ПЛАН
совершенствования конструкции и эксплуатационных характеристик
БТР- 82А (АМ)

ПЛАН

совершенствования конструкции и эксплуатационных характеристик БТР-82А (АМ)

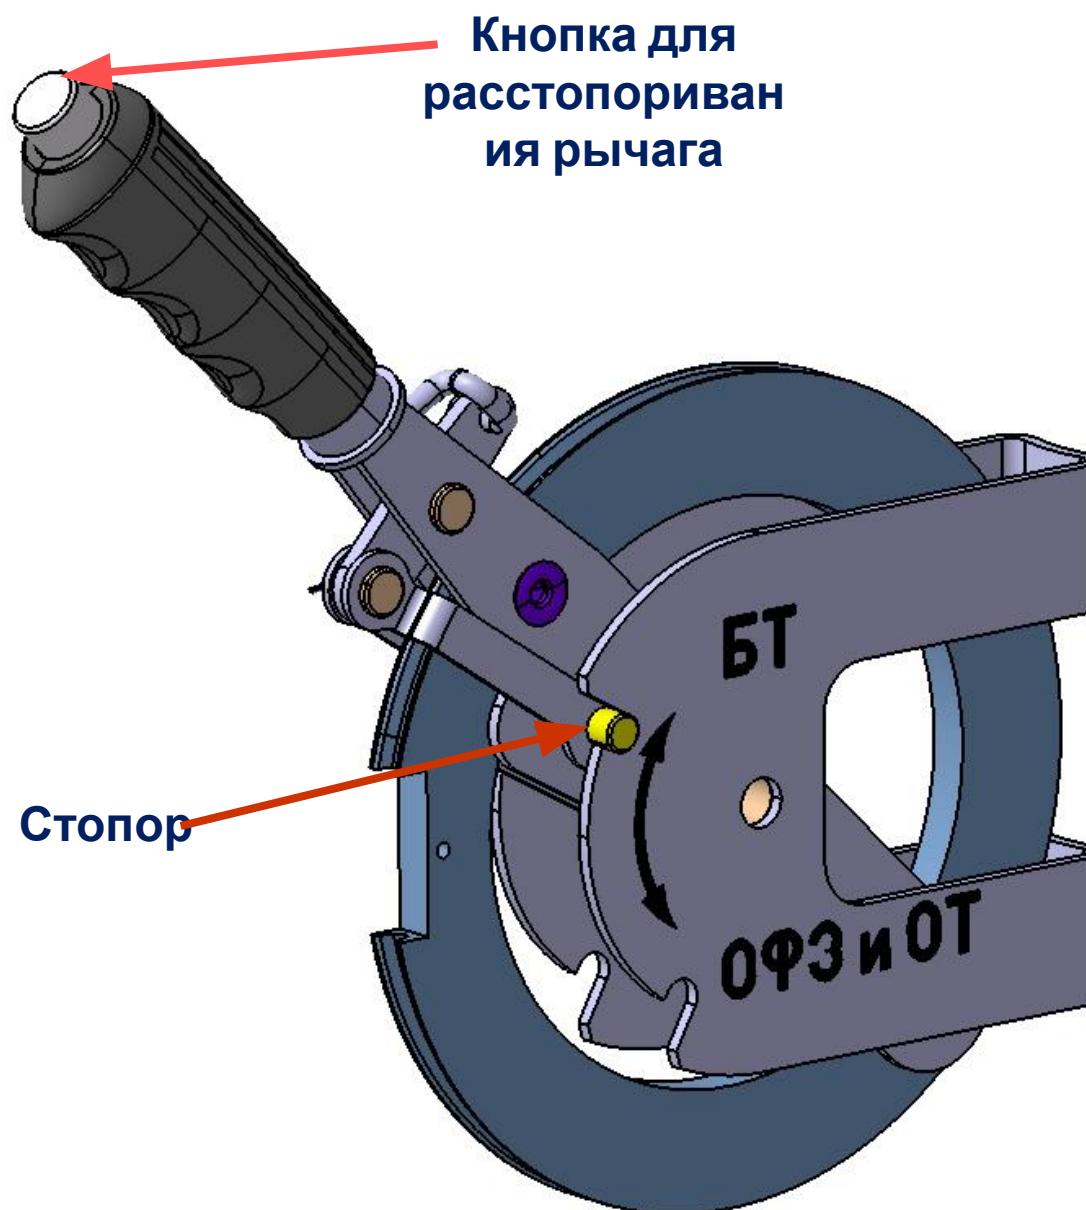
Недостаточная надежность работы тросового привода переключения подачи ленты (зафиксированы задержки при стрельбе из пушки 2А72 в связи с недовключением подачи из-за механического воздействия на привод при посадке наводчика)

1. Подготовить проект извещения по введению в конструкцию фиксатора рычага переключения подачи ленты

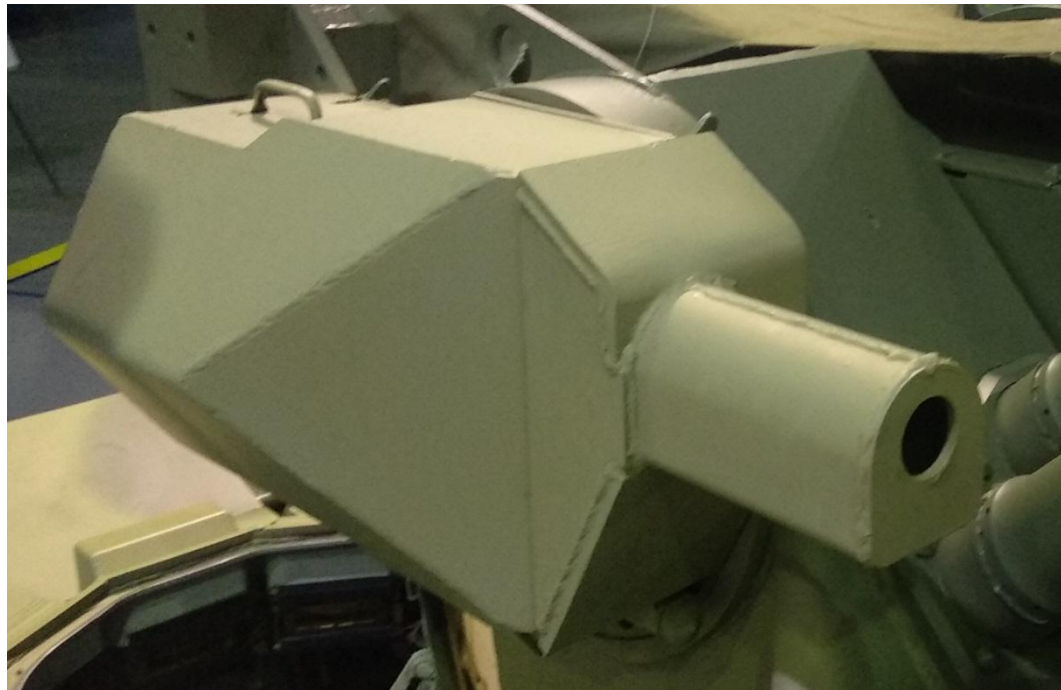
Недостаточная герметичность люльки пушки и люльки пулемета (не исключена возможность попадания воды и грязи на вооружение)

Ввести в состав БТР-82А (АМ) чехол люльки пушки и люльки пулемета для защиты от попадания воды и грязи
